静岡県および御前崎市による津波対策工事ほか追加工事の 点検および確認について(第 123 回)

2025 年 1 月 15 日

漏えい検知器の概略図

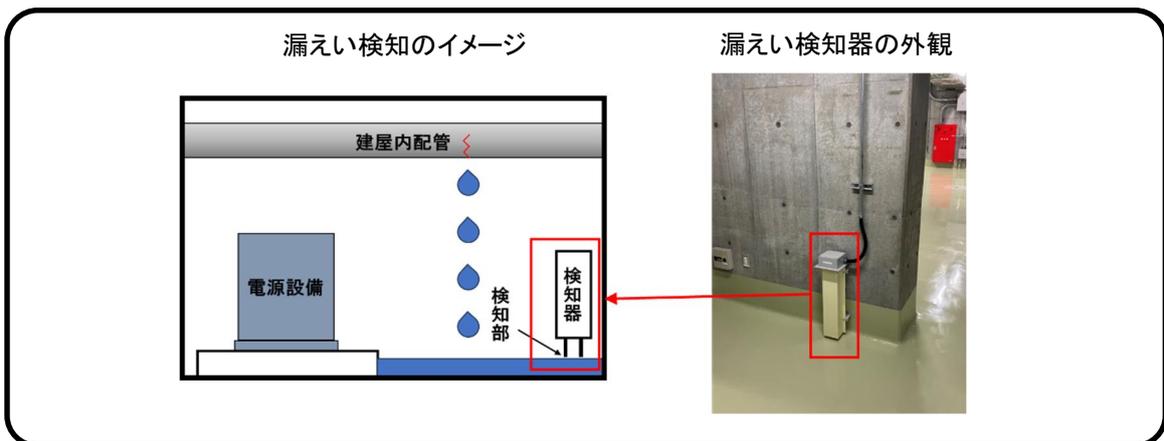
静岡県から「漏えい検知器について、書類確認および現場確認をおこなった。中部電力の計画どおりに設置されていることを確認した。漏えいを検知した後の対応についても、確実な運用ができるようお願いしたい。」との講評をいただきました。

御前崎市から「漏えい検知器について、書類確認および現場確認をおこなった。計画どおりに設置されていることを確認した。設備の大小にかかわらず、引き続き、しっかりと対策を進めてもらいたい。」との講評をいただきました。
